De: CAPELLE Hervé
Envoyé: jeudi 2 octobre 2025 10:32
À: YEBRIFADOR Yves - DREAL Hauts-de-France/UD-Oise/E4
Objet: Demande d'enregistrement ICPE - Projet d'installation d'une PF de valorisation de matériaux sur la Commune de Villers St Paul (60)

Suite à notre conversation téléphonique de la veille, voici les précisions demandées sur les compléments au DDE ICPE téléchargés le 18/9 dernier sur le site du service public :

Il vous est délivré un accusé de réception suite au dépôt du complément de dossier de demande d'enregistrement ICPE. Il concerne le projet PLATE FORME DE VALORISATION VSPE sur la commune principale 60870 VILLERS ST PAUL.

Figure 13 : Principe du bassin de décantation – vue du dessus

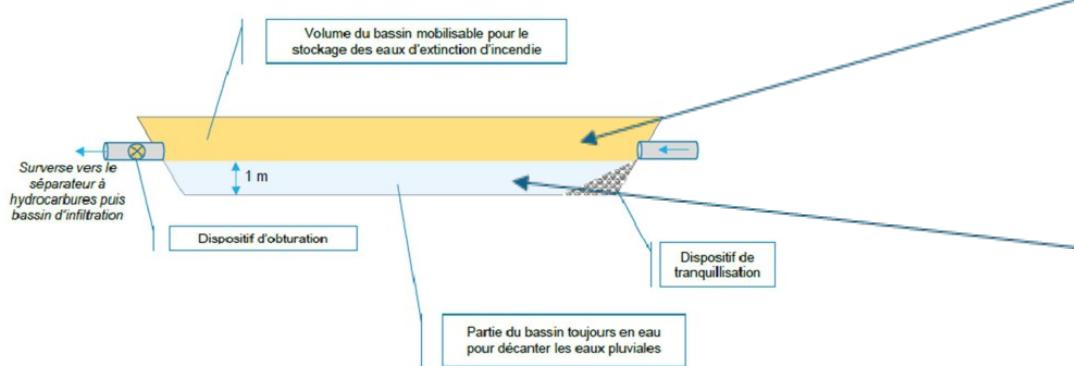
2) Précisions sur l'appréciation du volume de 357 m3 dédié au confinement des eaux d'extinction (cf. annexe 2 de la note en réponse)

Ci-dessous les caractéristiques du bassin qui va recueillir ces eaux d'extinction. Il comportera 2 parties :

- une partie réservée au recueil et à la décantation des eaux pluviales en provenance des zones imperméabilisées du site (volume de 800 m3 selon un calcul précis dans l'annexe 2). La surverse des eaux décantées se fait dans un bassin d'infiltration,
- une partie (qui sera toujours disponible) réservée à l'accueil des eaux d'extinction d'un incendie après enclenchement du dispositif d'obturation.

Ces 2 parties sont précisées ci-dessous en reprenant le schéma illustrant l'annexe 2 :

En temps normal, seule la partie inférieure du bassin de décantation sera sollicité. Une canalisation de surverse permettra d'évacuer les eaux décanter vers le séparateur à hydrocarbures puis le bassin d'infiltration. La partie supérieure du bassin de décantation servira au stockage des eaux d'extinction d'incendie après fermeture du dispositif d'obturation.

En orangé clair : partie du bassin réservée au recueil des eaux d'extinction (357 m³)

En bleu clair : partie du bassin réservée aux eaux pluviales (volume =)

Le volume total à mettre en rétention est de 357 m³. Le site possèdera les capacités suffisantes pour retenir les eaux d'extinction en cas d'incendie (bassin de décantation de 1 157 m³ dont 357 m³ exclusivement réservés au stockage des eaux d'extinction) isolé du bassin d'infiltration en aval par une vanne d'isolement qui sera déclenchée en cas d'incendie.
